(第 2 回)、最終) 契約変更の内容

令和7年度 第三者適正性チェック 対象工事一覧

第三者適正性チェックの内容(金沢港)

n 金沢港(南地区)岸壁(-10m)(戸水1号・2号)(災害復旧)改良外1件工事 請負者:東洋・本間・あおみ特定JV
 工事場所:石川県金沢市戸水町地内 工期:R6.10.17 ~ R8.3.25

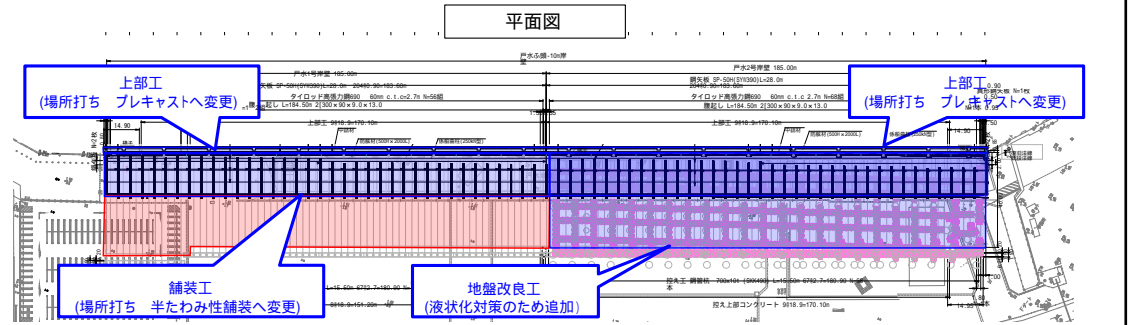
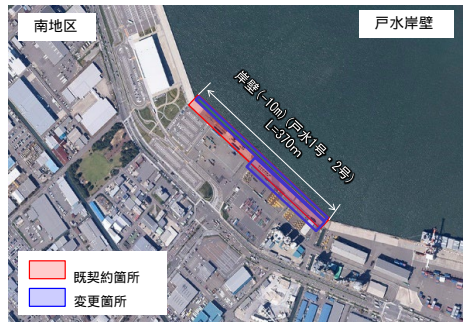
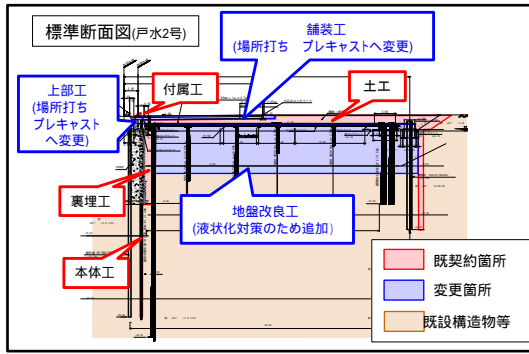
2号岸壁の液状化対策のため地盤改良工を追加
 上部工及び舗装工の施工方法を変更
 岸壁(-10m)(御供田1号)の地盤改良工事の追加

契約後に実施した土質調査の結果から設計見直しにより液状化対策(地盤改良)が必要となったため。
 令和7年度内の完了を目指した工程短縮のため。
 次復旧工事の利用制限を最小限にするため。
